**Avis de l'Autorité environnementale  
Projet de parc photovoltaïque au sol  
sur la commune de Bessens (Tarn-et-Garonne)**

N° saisine : 2021-9357  
N°MRAe 2021APO56  
Avis émis le 06 juillet 2021

Plan de masse du projet (source : étude d'impact d'Artifex)

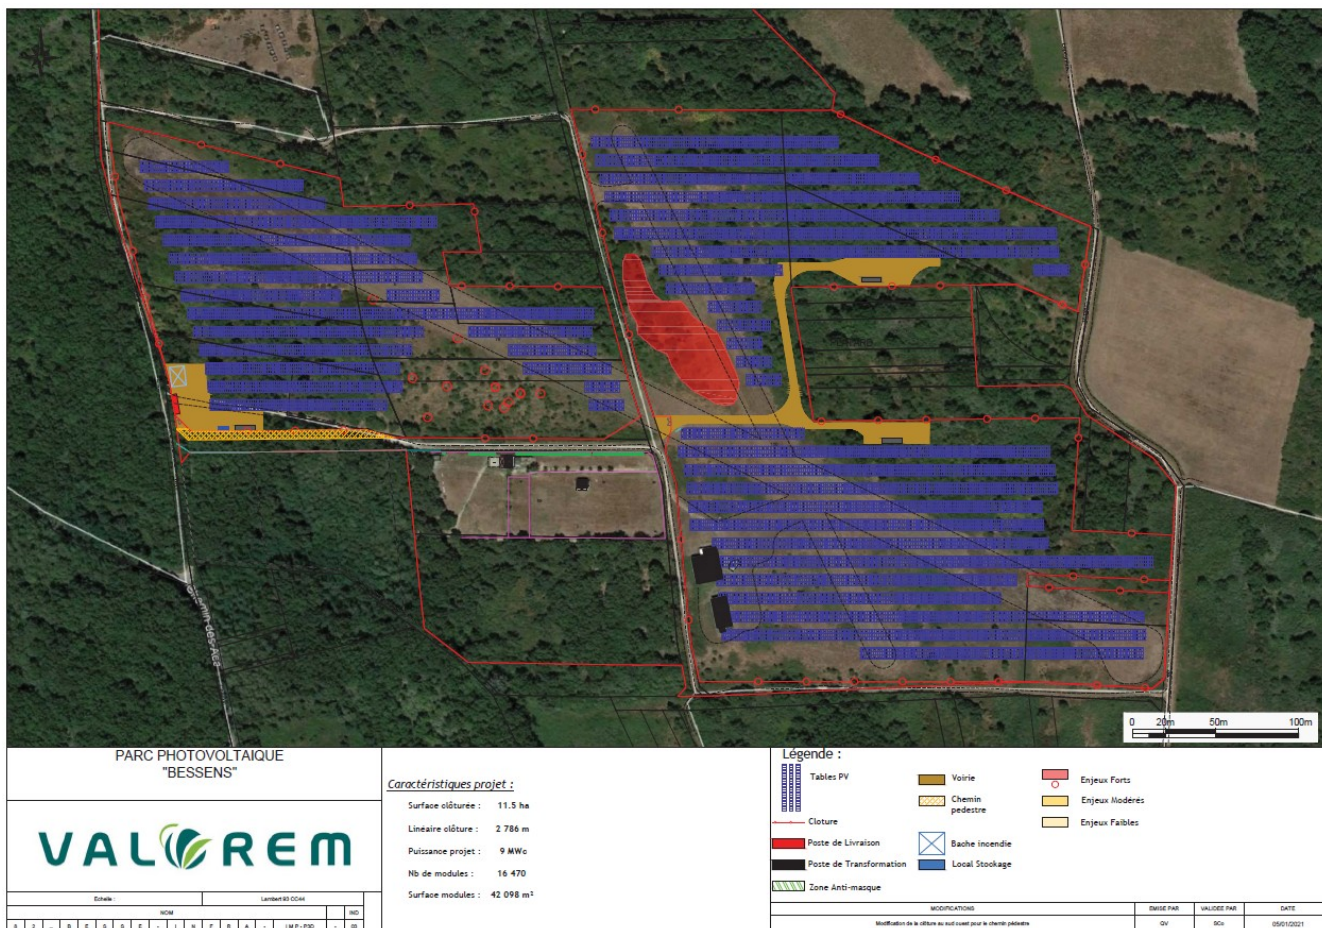
Par ailleurs, l'étude d'impact affirme que le projet a été réduit de moitié, cependant le plan de masse du projet initial n'est pas présenté. Rien, en l'état, ne démontre dans le dossier que l'emprise du projet a été réduite de moitié.

Prospection Sérapia à Coeur (CBNMP- 21/05/2021)

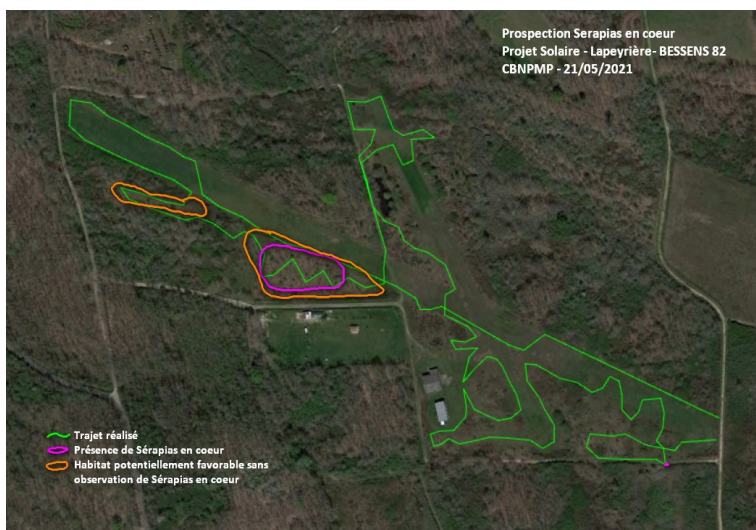
Par ailleurs, la MRAe précise que durant une visite de terrain, le CBNPMP<sup>10</sup> a identifié un habitat potentiellement favorable au Sérapias à cœur. La localisation de cette zone qui n'est pas identifiée dans l'étude d'impact, est présentée dans la figure ci-après.

**Si la localisation du projet est maintenue, la MRAe recommande :**

- la mise en défens de habitats potentiels du Sérapia à Coeur ;
- la mise en œuvre d'un plan de gestion visant à restaurer l'habitat de l'espèce, nécessaire à la pérennité de l'espèce sur ce site.

**Elle suggère, par ailleurs, au porteur de projet de se rapprocher du conservatoire des espaces naturels d'Occitanie pour élaborer ce plan de restauration et le mettre en œuvre (défrichage, fauche, export...).**

Localisation des enjeux écologiques (source Artifex)

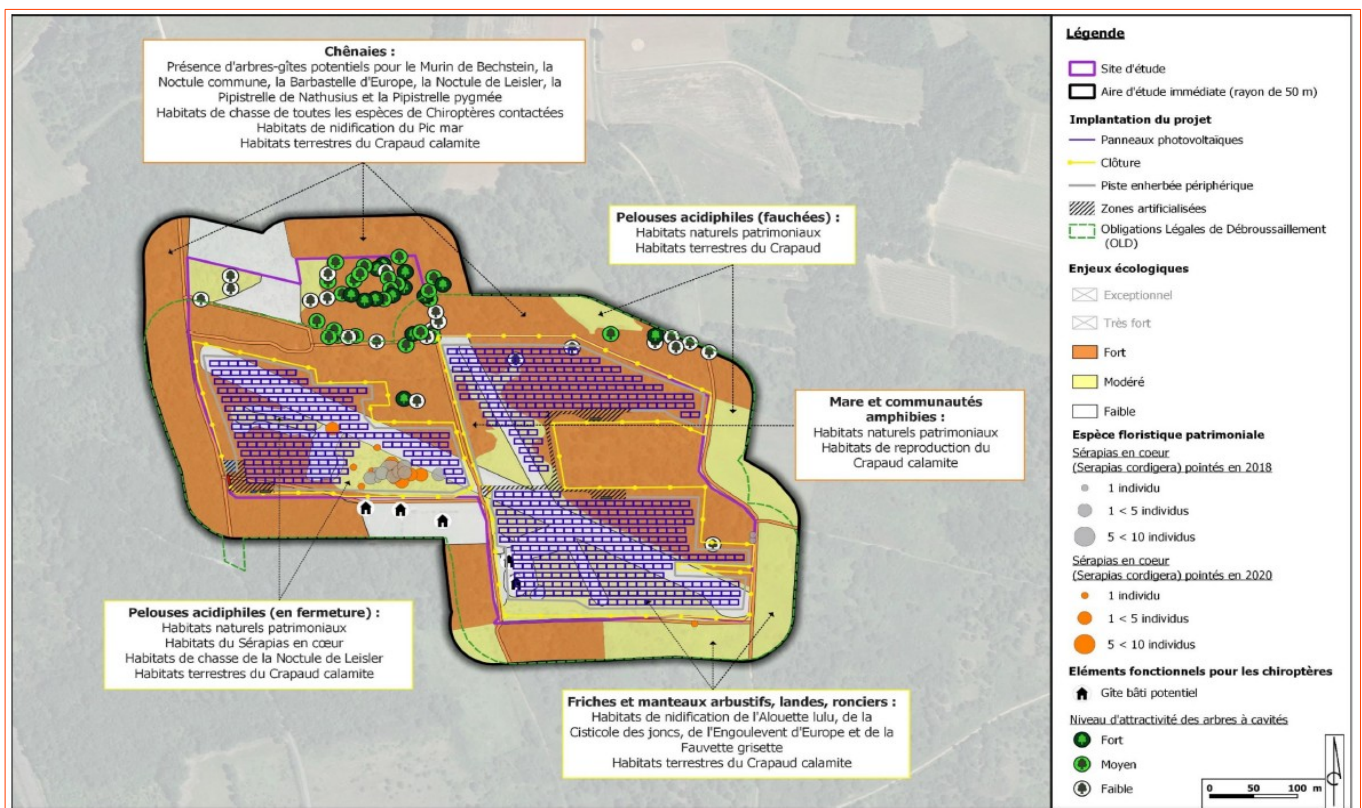
La carte ci-après, présente l'emprise des panneaux superposée aux enjeux écologiques. La MRAe relève que nombreuses zones évaluées avec des enjeux forts ne sont pas évitées.
